INSERTION

**- Travaux d'extension et de réhabilitation
du refuge de La Martin -
Alt. 2154m - 73640 VILLAROGER**

DOSSIER DE CONSULTATION DES ENTREPRISES

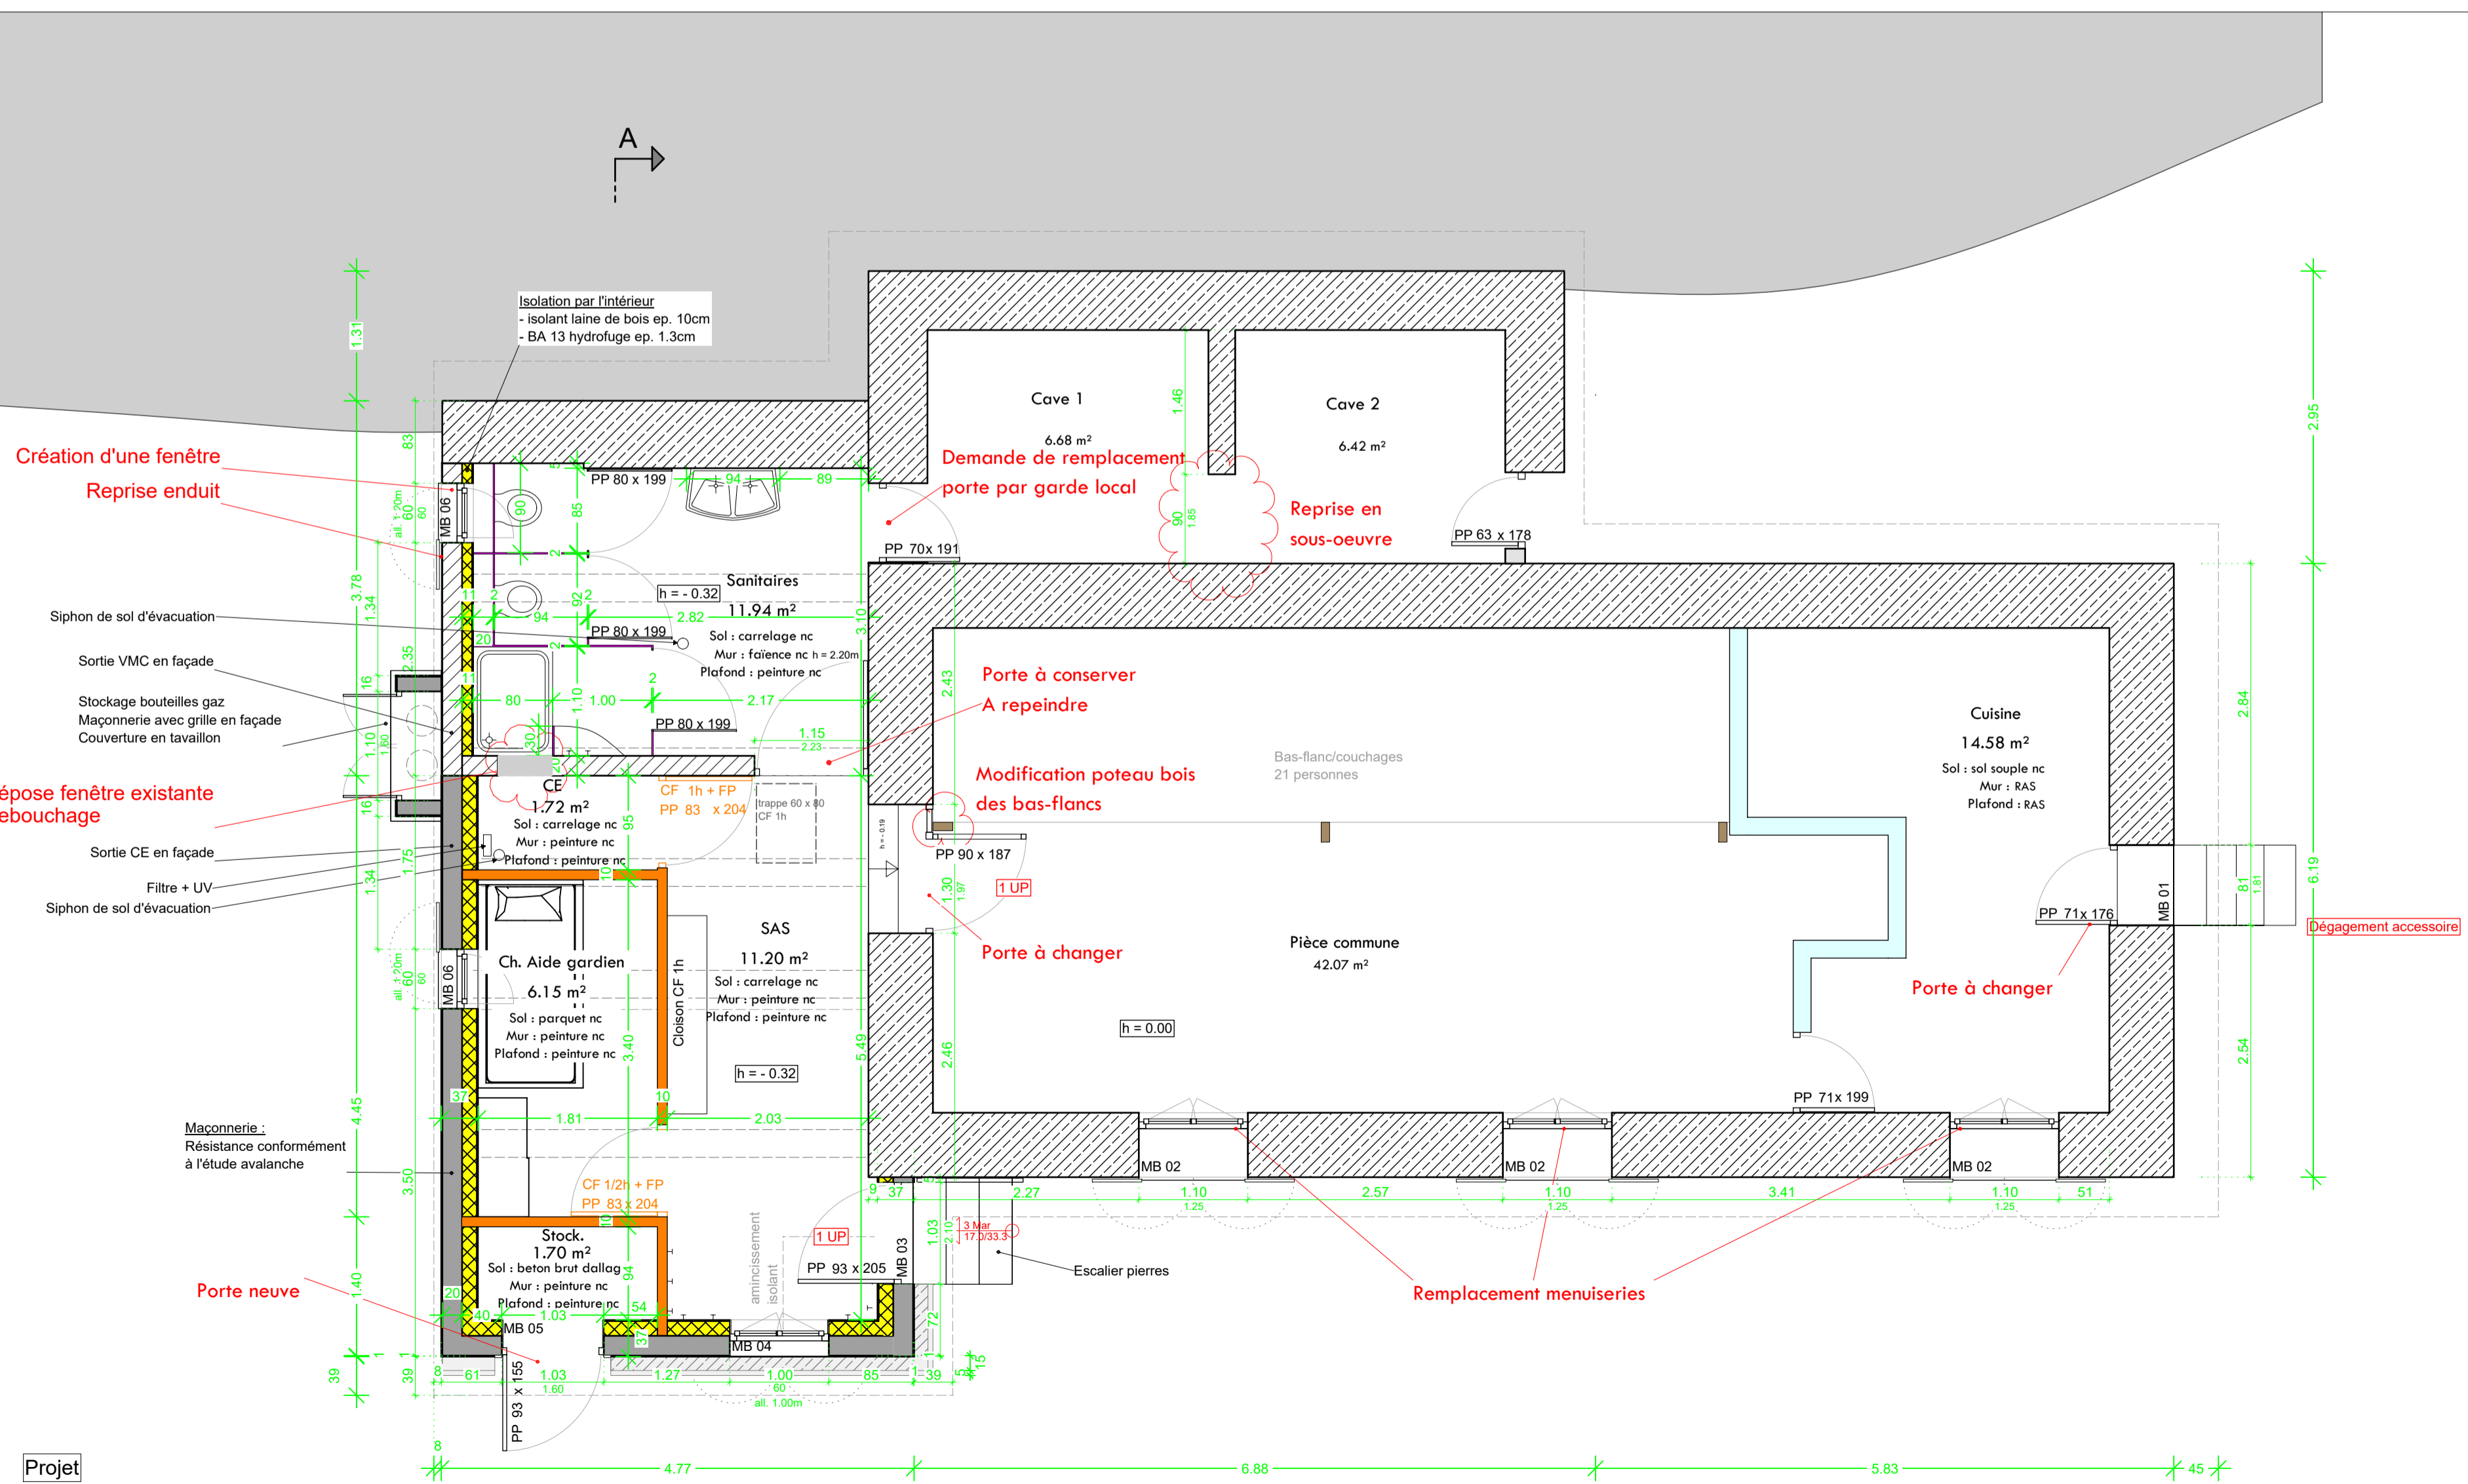
Phase		
DCE / Chantier	2	
11 janvier 2022		
Dossier A 312		
Dessiné par CF		
Modifications		
A	29.07.2022	Création local bouteille de gaz en façade ouest, ajout d'une fenêtre dans les sanitaires, conservation porte existante, ajout d'un siphon de sol
B	06.09.2022	Mur Sud décalé de 10 cm vers le Nord - Mur Est décalé de 5 cm vers l'Est
C		
D		
E
